Diese Release Note stellt die wesentlichen Unterschiede neuer Software Versionen des ZDUE-PLC-MUC gegenüber den vorhergehenden Versionen vor. Sie gibt Hinweise zu neuen und verbesserten Funktionen.

Erste offiziell ausgegebene Version ist die **Version 1.103**. Hier beginnt die Aufzeichnung.

**Stichwort: MUC-FW-Update per Broadcast über PLC**

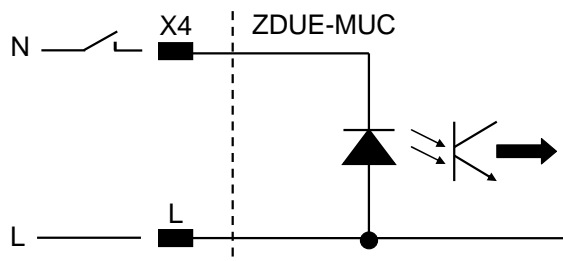
*Beschreibung:* Ab dieser Firmware-Version kann eine MUC-PLC-Firmware zum MUC-DC gesendet werden, der diese Firmware dann per Broadcast im PLC-Netz verteilt.

**Bezug der IP-Adresse 1 per manueller Auswahl**

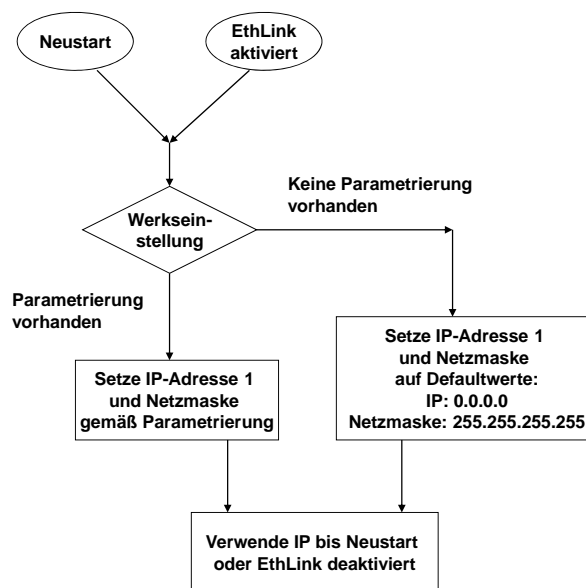
Sofern die manuelle Auswahl der ersten IP-Adresse parametrier ist, verwendet der MUC-Controller als erste IP-Adresse immer die konfigurierte IP-Adresse.

### Bezug der IP-Adresse 1 per DHCP-Abfrage

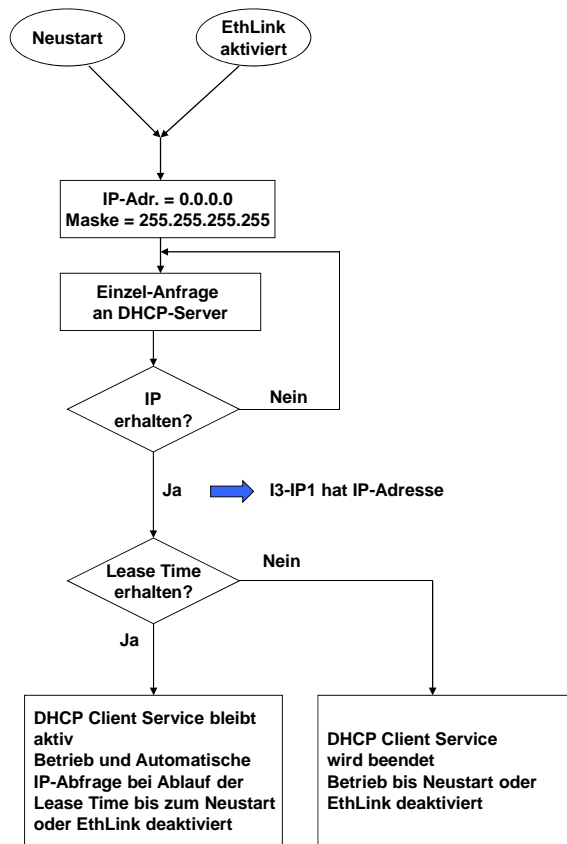
Nach einem Neustart bzw. nach (Wieder-) Herstellen des Ethernet-Links zu einem lokalen Netzwerk, startet der MUC-Controller einen DHCP-Client und schickt fortlaufend DHCP-Anfragen in das lokale Netz, bis diese von einem DHCP-Server mit einer IP-Adresse beantwortet werden.

Wurde dem MUC-Controller eine IP-Adresse von einem DHCP-Server zugewiesen, ist der MUC-Controller auf die Kunden-/Service-Schnittstelle unter dieser IP-Adresse erreichbar.

Ein Rückfall auf eine manuell vorgesehene IP-Adresse ist nicht vorgesehen.

Nach Ablauf einer eventuell vorhandenen Lease Time schickt der MUC-Controller erneut fortlaufend DHCP-Anfragen in das lokale Netz, bis diese von einem DHCP-Server mit einer IP-Adresse beantwortet werden. Nach Ablauf der Lease Time und vor Bezug einer neuen IP-Adresse ist der MUC-Controller auf der IP-Adresse 1 nicht erreichbar.
